监理检查记录表

工程名称：江苏太仓逸枫化纤2MW分布式光伏项目　　编号：

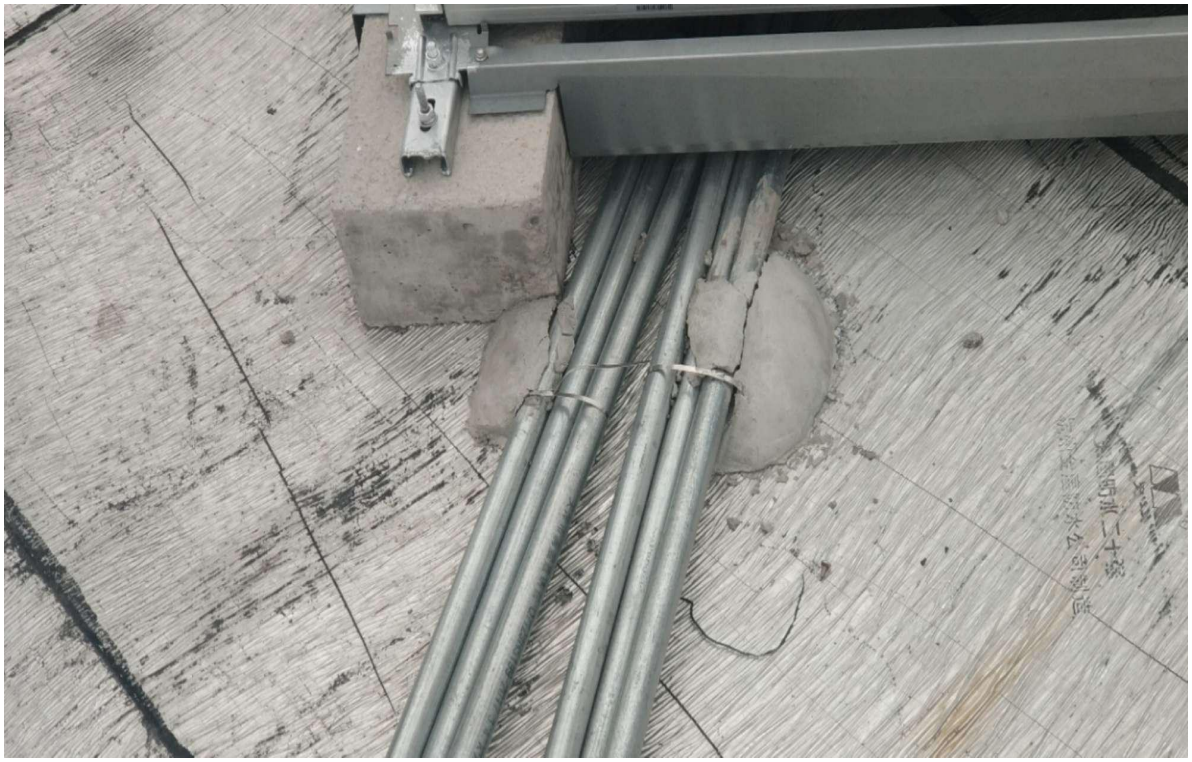
上屋面阶梯架未固定牢固

地面小线穿线套管未固定牢固

施工单位	中机国能浙江工程有限公司	监理单位	常州正衡电力工程监理有限公司
检查时间	2019年03月28日	检查地点	项目现场
检查类型	□巡视 □定期 ☑专项		
施工及检查情况简述	监理项目部汇同业主单位、施工单位人员对项目现场进行安全专项大检查。检查配电设备安全、机械设备安全、消防安全、施工现场安全文明等情况。		
存在问题	（1）施工现场安全标示缺少。 （2）屋面消防灭火器放置不明显，取用不方便。 （3）电缆桥架周围接地扁钢未固定。 （4）光伏小线地面穿线套管未固定牢固。 （5）上屋面口阶梯架未进行固定。（详见附图）		
整改要求	(1)现场危险区域设置安全标示。 (2)消防设备灭火器应无遮挡，取用方便。 (3)对未固定扁钢进行固定。 (4)对地面小线穿线套管固。 (5)上屋面阶梯架固定牢固 。		
检查人	吴振东	施工项目部签收人/日期	陈元 2019.3.28日
整改情况	我方接到要求，立即进行整改，整改完成后报监理复查。 整改负责人：陈元　　日期：2019.3.28日		
复查意见	整改中，要求三日内整改完成，报监理复查。 复查人：吴振东　　日期：2019.3.28
